**AVIS RELATIF À LA PROTECTION
CONTRE LES EVENTUELS EFFETS NOCIFS ET NUISANCES
PROVOQUÉS PAR LES RAYONNEMENTS NON IONISANTS
GÉNÉRÉS PAR DES ANTENNES ÉMETTRICES STATIONNAIRES**

Commune : BEYNE-HEUSAY - Exploitant : ORANGE

Référence exploitant : 677L1_1/32677L1_1/42677L1_1/52677L1_1

Rapport n° 1334 / 2025

Figure 1 : Vue en plan des lieux de séjour et des points de contrôle

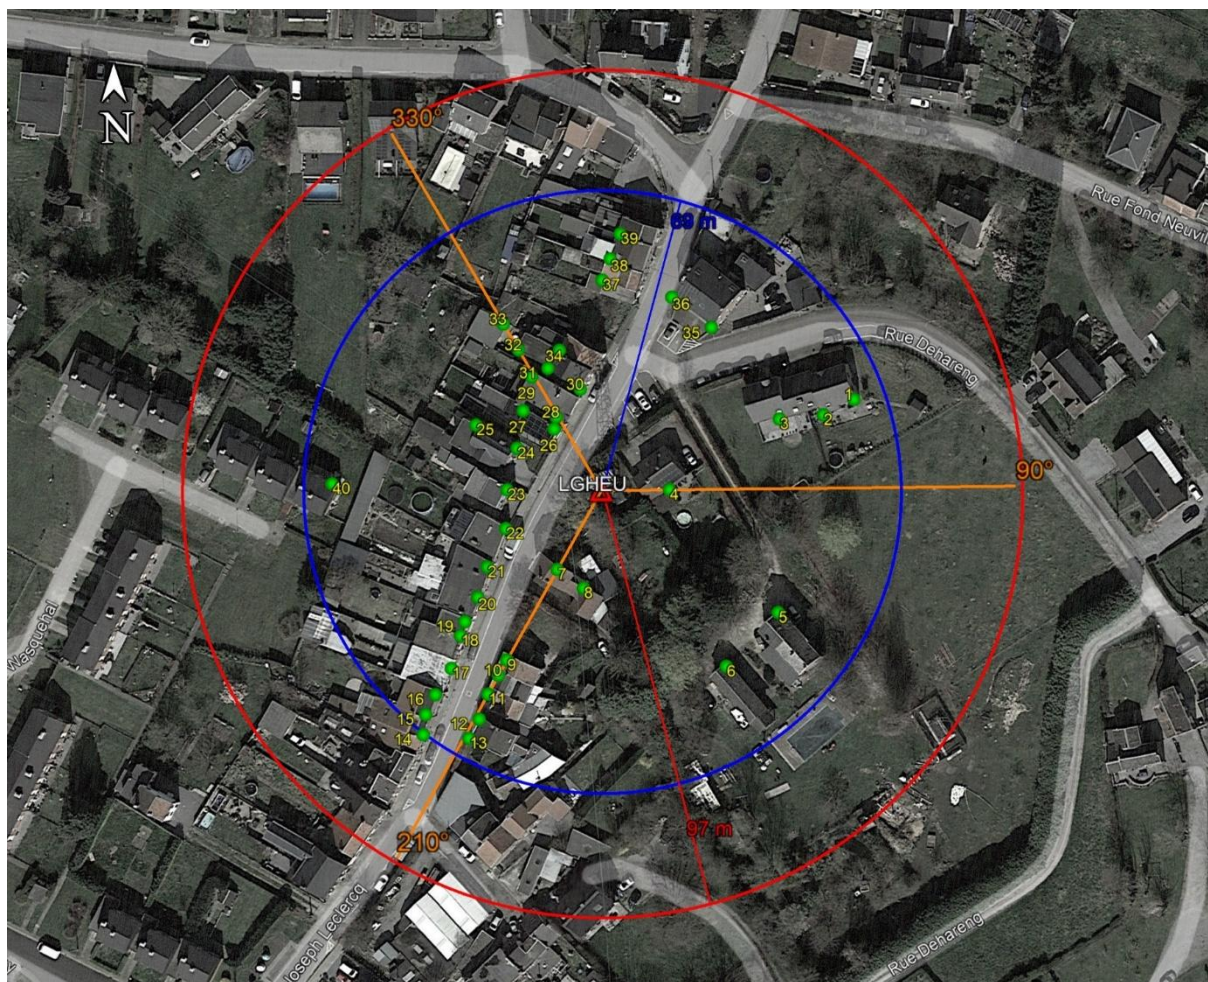
- le numéro du point de contrôle repris sur un des plans de la figure 1;
- le numéro du LS dans lequel se trouve le point de contrôle de la 1^{ère} colonne ;
- l'atténuation d'obstacle prise en compte pour le calcul de l'indice d'exposition dans le LS ;
- le résultat du calcul de l'indice d'exposition.

En ce qui concerne les antennes de l'installation mentionnées dans le tableau 1, la distance maximale à laquelle la limite pourrait être atteinte, à l'extérieur, est égale à 92,6 m. S'il n'y a pas de LS à une distance inférieure, les antennes respectent forcément la limite d'immission.

Dans le cas des LS situés à l'intérieur des bâtiments, une atténuation d'obstacle est prise en compte et il en résulte que la distance maximale à laquelle la limite pourrait être atteinte se réduit à 66,2 m.

Les résultats de l'évaluation décrite au paragraphe 4 indiquent que les antennes émettrices stationnaires de l'installation faisant l'objet du présent avis ne produisent pas, dans un lieu de séjour, un rayonnement électromagnétique maximum supérieur aux limites fixées à l'article 4 du décret.

Figure 2 : Vue en plan des installations d'antennes dans un rayon de 300 mètres autour de l'installation faisant l'objet de la demande d'avis

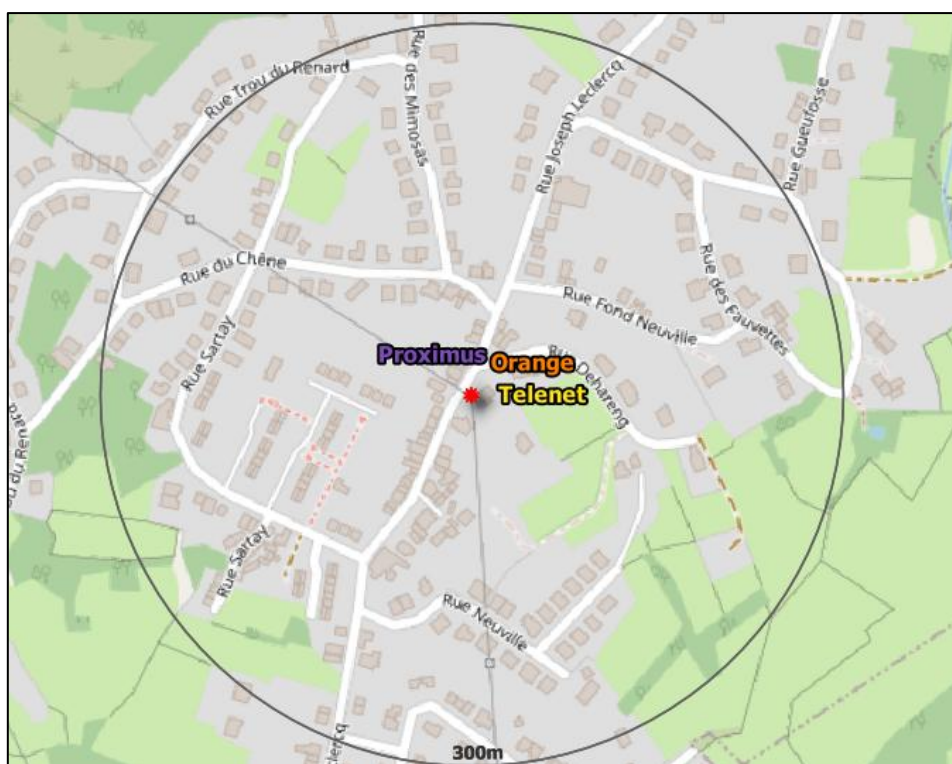
Le plan en projection verticale de la figure 2 indique la localisation des installations d'antennes émettrices stationnaires visées par le décret et situées dans un rayon de 300 mètres autour de l'installation référencée dans le paragraphe 2 et localisée au centre du cercle. Les données de localisation de ces antennes et les avis correspondant sont accessibles via le cadastre en ligne des antennes émettrices stationnaires⁸. Les installations prises en compte dans l'évaluation du respect de la limite cumulative sont les installations d'antennes émettrices déclarées en service par l'exploitant à la date du présent avis, à l'exception de l'installation référencée dans le paragraphe 2 et éventuellement d'autres installations ayant fait l'objet d'une demande d'avis à la même date et qui sont situées à l'intérieur de la zone de 300 mètres de rayon.

- a) il y a au plus 4 installations d'antennes émettrices stationnaires présentes dans la zone d'évaluation de 300 mètres de rayon représentée dans la figure 2, y inclus l'installation référencée dans le paragraphe 2 : la limite cumulative définie à l'article 4, §2 du décret est nécessairement respectée dans les lieux de séjour à l'intérieur de la zone d'évaluation de 300 mètres de rayon ;

- b) il y a exactement 5 installations d'antennes émettrices stationnaires présentes dans la zone d'évaluation de 300 mètres de rayon représentée dans la figure 2, y inclus l'installation référencée dans le paragraphe 2 et il existe, pour 3 ou 4 de ces installations, un avis attestant le respect de la limite abrogée de 3 V/m : la limite cumulative définie à l'article 4, §2 du décret est nécessairement respectée dans les lieux de séjour à l'intérieur de la zone d'évaluation de 300 mètres de rayon ;

- c) dans tous les autres cas, il a été vérifié que la limite cumulative définie à l'article 4, §2 du décret n'est pas dépassée dans les lieux de séjour sur base du nombre d'installations localisées dans la zone d'évaluation de 300 mètres de rayon représentée dans la figure 2, de leur localisation ainsi que des données inscrites dans la figure 1 et au paragraphe 4 du présent avis et dans les avis attestant le respect de la limite par installation ou de la limite abrogée de 3 V/m relatifs aux autres installations reprises dans la figure 2.

Compte tenu des considérations ci-dessus, il apparaît que l'intensité du rayonnement électromagnétique généré, dans les lieux de séjour situés dans un rayon de 300 mètres autour de l'installation référencée dans le paragraphe 2, par l'ensemble des antennes émettrices stationnaires de l'ensemble des exploitants du même site d'antennes émettrices stationnaires respecte la limite fixée à l'article 4, § 2 du décret.
